**Remplacement de la télécabine
Saint-Gervais-les-Bains / Bettex**

**Enquête publique environnementale
portant sur la demande d'autorisation
d'exécution des travaux (DAET)**

Document 1 - Rapport d'enquête

Enquête n°E23000128/38

Figure 2: Emplacement du projet avec pylônes actuels et futurs – Source : étude d'impact

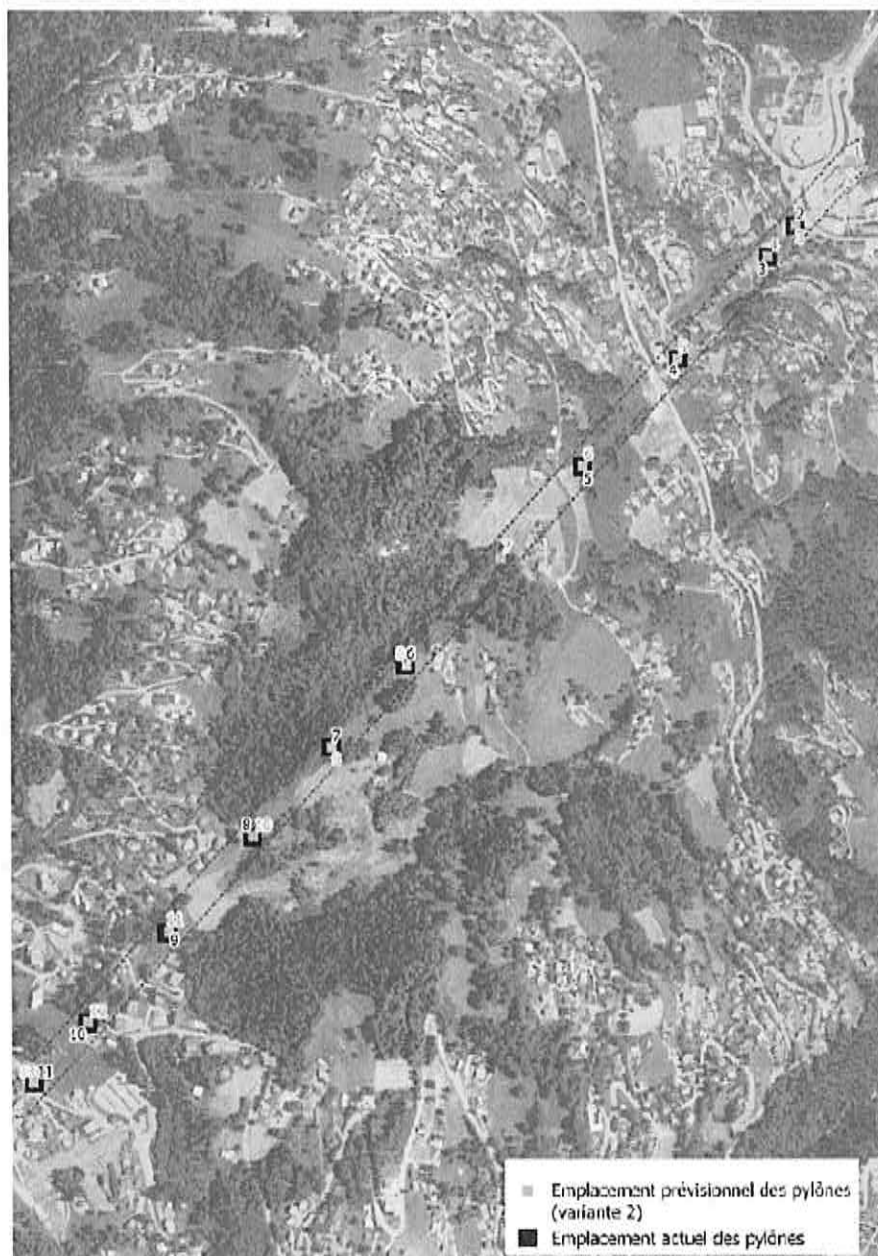
La perception amont des riverains des Ponthieux sera dégradée par l'implantation du pylône n°7.

L'Autorité environnementale recommande de confirmer les modalités d'ancrage du pylône n°7 et leurs incidences, et de vérifier dès à présent que l'implantation du pylône n'aggraverait pas l'exposition de personnes à des risques et le cas échéant de présenter les mesures prises pour y remédier.

Figure 3 Localisation des points de calcul et valeurs pour la modélisation des niveaux sonores estimés au niveau du pylône P6 et P7.

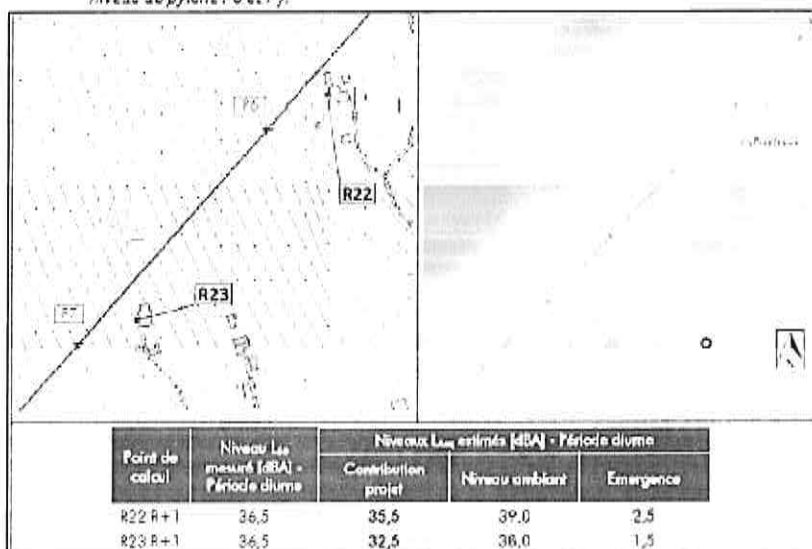
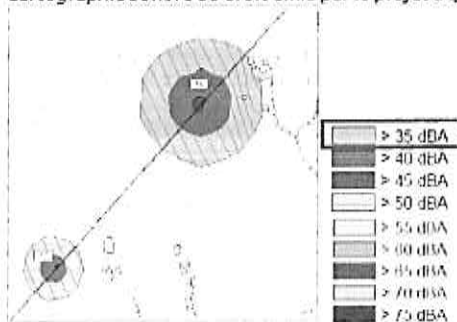
L'Autorité environnementale recommande de confirmer les modalités d'ancrage du pylône n°7 et leurs incidences, et de vérifier dès à présent que l'implantation du pylône n'aggrave pas l'exposition de personnes à des risques et le cas échéant de présenter les mesures prises pour y remédier.

En P7 (point R13) la contribution du projet est de 32,5 dBA dans un environnement où le « Bruit résiduel » actuel mesuré (niveau sonore mesuré pendant une plage d'arrêt de la télécabine existante) est de 36,5 dBA. Le niveau ambiant simulé en présence du projet donne une valeur de 38 dBA, soit une émergence supplémentaire de 1,5 dBA par rapport au niveau de bruit actuel.

Figure 5 Localisation des points de calcul et valeurs pour la modélisation des niveaux sonores estimés au niveau de la gare amont.

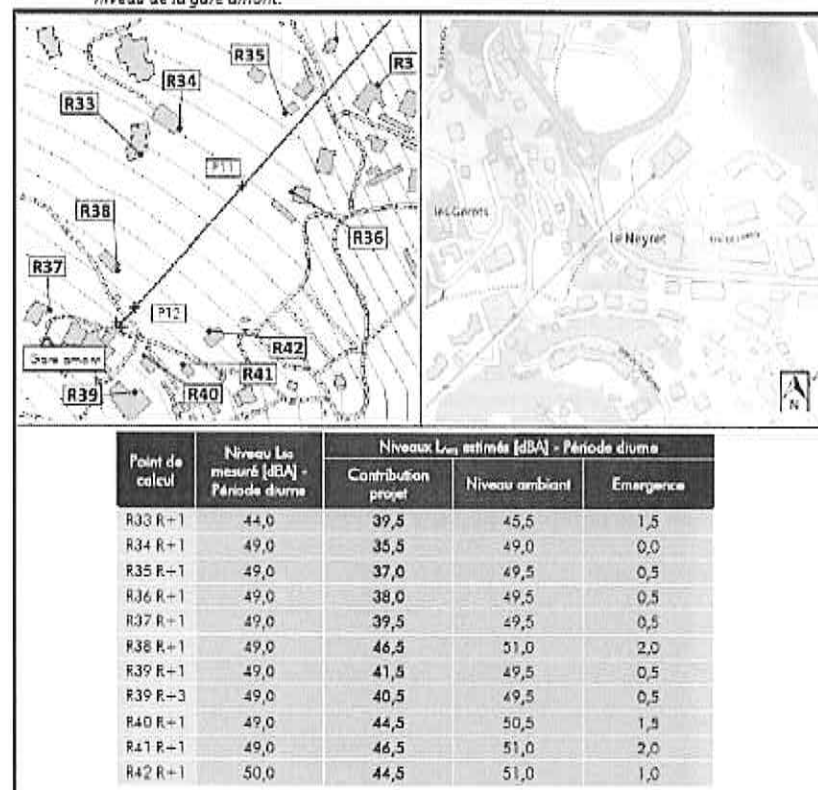
M. Benoit Bravard (propriétaire de l'hôtel « Arbois Bettex ») demande quelles seront les nuisances et les perturbations dans les accès de l'hôtel lors des travaux, il souhaite également connaître les améliorations possibles facilitant l'arrivée des touristes depuis le parking. L'ascenseur signalé sur les plans sera-t-il utilisable par le public pour accéder au front de neige et le projet de la gare amont intégrera-t-il des dispositifs de réduction des nuisances sonores.

Le nouvel appareil va fortement améliorer ce point à proximité de la gare amont comme décrit dans le mémoire en réponse à l'avis de l'autorité environnementale (2023-ARA-AP-1552 Chapitre 5).
